# **Réponses du Transporteur à la demande de renseignements n° 1 de la Régie**

**DEMANDE DE RENSEIGNEMENTS CONFIDENTIELLE N° 1 DE LA RÉGIE RELATIVE À LA DEMANDE DU  
TRANSPORTEUR RELATIVE AU REMPLACEMENT DE LA SECTION À 315 kV DU POSTE GUY**

**Figure R 8.1 révisée**  
**Échéancier du Projet**

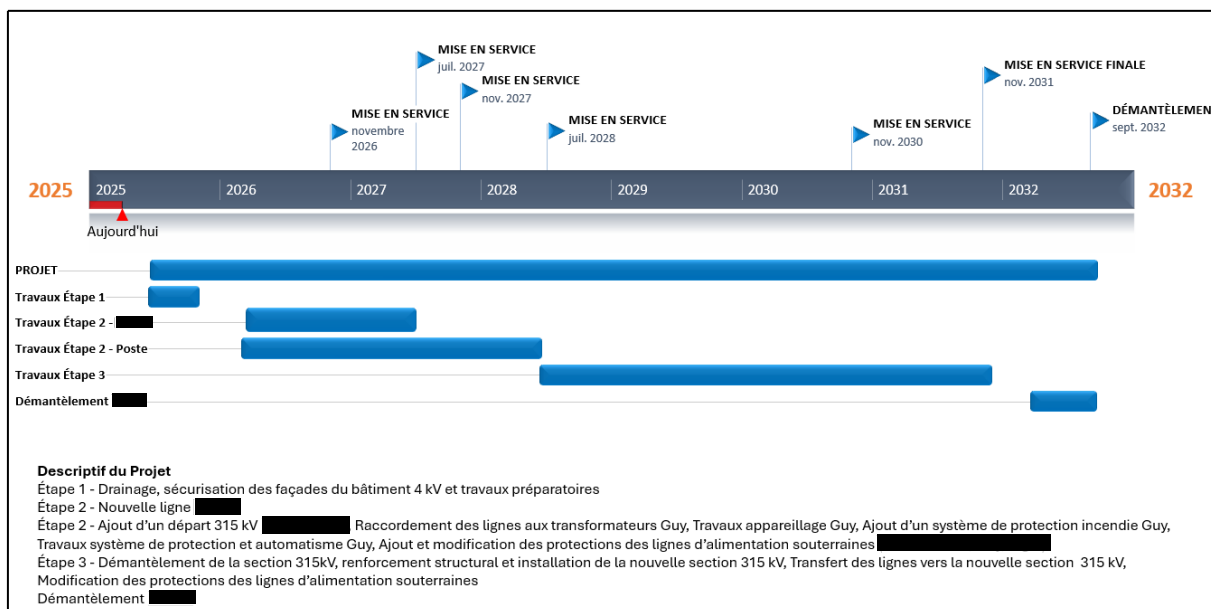
8.1 Veuillez déposer un calendrier de réalisation du Projet de niveau 2 qui illustre le séquençement des travaux, par étape, avec leurs dates de début et de fin.

- 1 **Le Transporteur présente l'échéancier du Projet illustrant le séquençement des**
- 2 **travaux par étape et leurs dates de début et de fin.**
